Acuerdo 1009 Por el cual se aprueba la incorporación del cambio en los límites de generación y absorción de potencia reactiva de las unidades 1, 2 y 5 de la planta de generación Dario Valencia y las respectivas curvas de carga

1009

14 Septiembre, 2017

Unidad 1 Darío Valencia

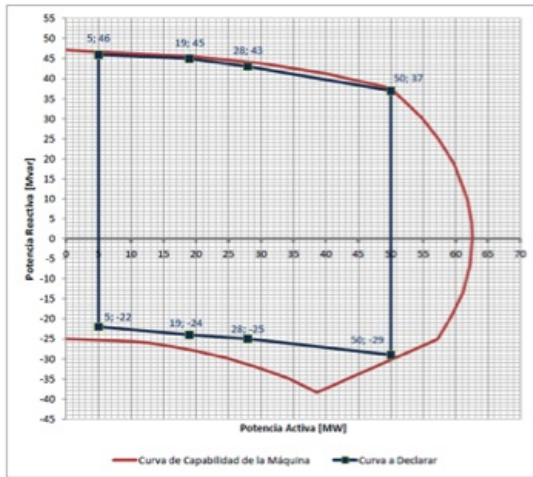
- 1** Aprobar la declaración de una nueva curva operativa de carga de las unidades 1, 2 y 5 de la planta de generación Darío Valencia, en las que se define la capacidad para entrega y absorción de potencia

Sobreexcitación			Subexcitación		
P [MW]	Q [Mvar] Antes	Q [Mvar] Después	P [MW]	Q [Mvar] Antes	Q [Mvar] Después
5	+26	+46	5	-42	-22
19	+26	+45	19	-42	-24
28	+26	+43	28	-42	-25
50	+26	+37	50	-42	-29

Unidad 2 Darío Valencia

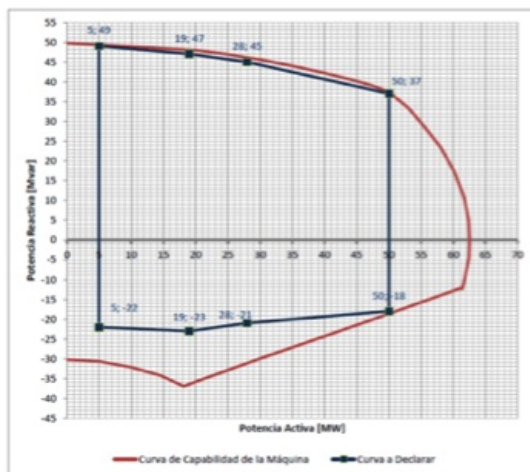
Sobreexcitación			Subexcitación		
P [MW]	Q [Mvar] Antes	Q [Mvar] Después	P [MW]	Q [Mvar] Antes	Q [Mvar] Después
5	+20	+46	5	-20	-22
19	+20	+45	19	-20	-24
28	+20	+43	28	-20	-25
50	+20	+37	50	-20	-29
